GEOMATICA-EIA-CAT I-0001-2021

Proyecto: **"ESTACIÓN DE COMBUSTIBLE Y LOCALES COMERCIALES"**

INFORME TÉCNICO DE EVALUACIÓN DE ESTUDIO DE IMPACTO AMBIENTAL

FECHA:	16 DE ABRIL DE 2021
NOMBRE DEL PROYECTO:	ESTACION DE COMBUSTIBLE Y LOCALES COMERCIALES
PROMOTOR:	WEN LOU QIU HON Y JIN HAO LOU DE QIU
CONSULTORES:	YISEL MENDIETA E ISABEL MURILLO
UBICACION:	CORREGIMIENTO DE ERNESTO CORDOBA CAMPOS, DISTRITO DE PANAMÁ, PROVINCIA DE PANAMÁ.

PROVINCIA DE PANAMÁ, DISTRITO DE PANAMÁ,
CORREGIMIENTO DE ERNESTO CORDOBA
CAMPOS -VERIFICACIÓN DE COORDENADAS
-"ESTACIÓN DE COMBUSTIBLE Y LOCALES
COMERCIALES"-WEN LOU QIU HON Y
JIN HAO LOU DE QIU

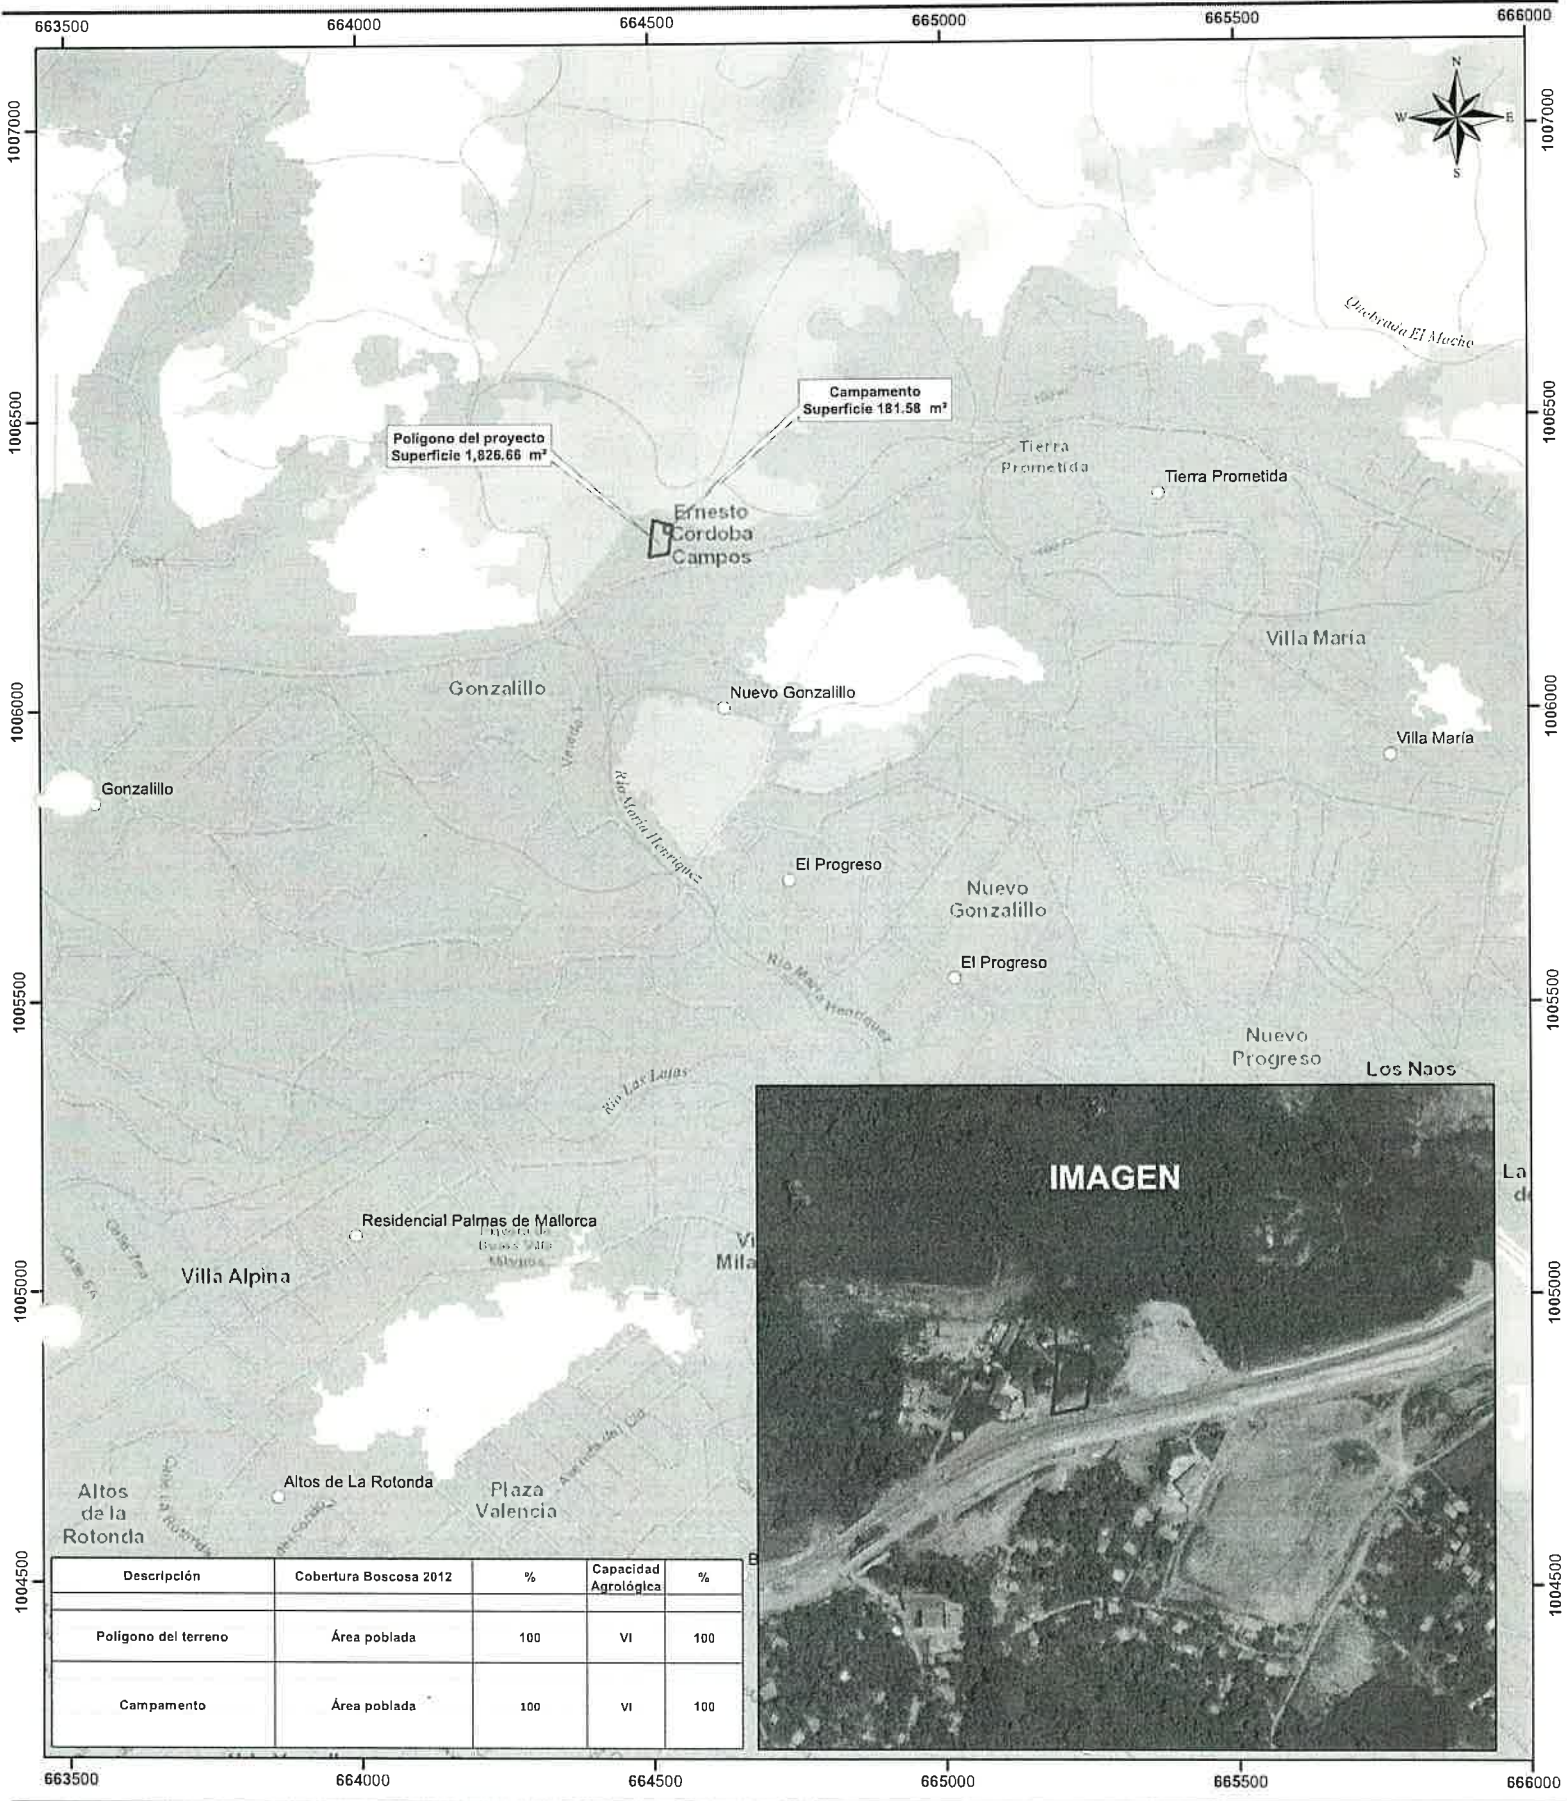
Con los datos proporcionados se generó dos polígono lo cuales son: Polígono del terreno con una superficie de 1,826.66 m², Campamento con una superficie de 181.58 m² que se encuentran fuera de los límites del Sistema Nacional de Áreas Protegidas.

De acuerdo a la Cobertura Boscosa y Uso de la Tierra, año 2012, los datos se ubican en la categoría de Área poblada (100%) y según la Capacidad Agrológica se ubica en el tipo VI.
